Opinia Nr 007580

z wyników przeprowadzonych oględzin - ekspertyzy urządzeń grzewczo-kominowych

w budynku przy ul. Nowy Świat nr 7/2 w Dąbrowie
dotycząca urządzeń grzewczo-kominowych używanych przez
B.O.K. Środmieście

SZKIC ORIENTACYJNY

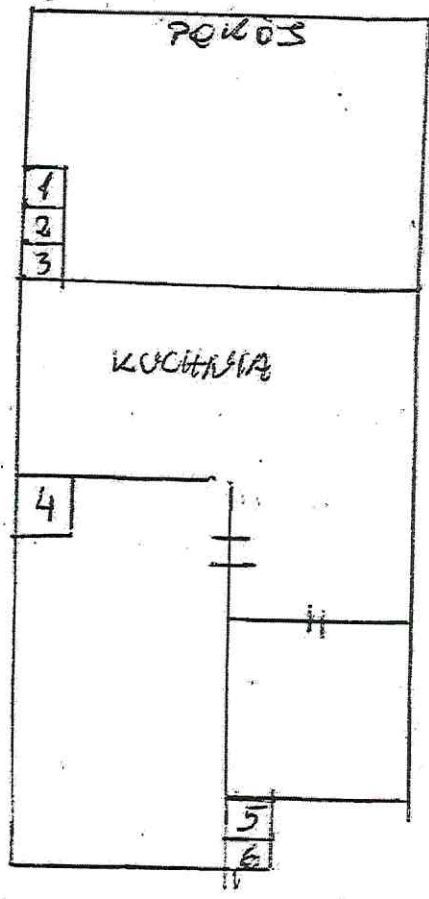
1. Istniejący układ kominowy ze przewodami 45 x 45 cm można wykorzystać do podłączenia kotła gazowego CO z zamkniętą kolumną, łącząc powierzchnię dla kotła wyprowadzając z boku budynku
2. Wentylację odpowiadającą kolumnie można podłączyć do przewodu nr 1
3. Istniejąca wentylacja odpowiadająca kolumnie, z której boku się znajduje się odpowiadająca kolumnie wentylacji odpowiadającej kolumnie zgodnie z obowiązującymi przepisami
4. Należy zwrócić uwagę na istniejący § 110
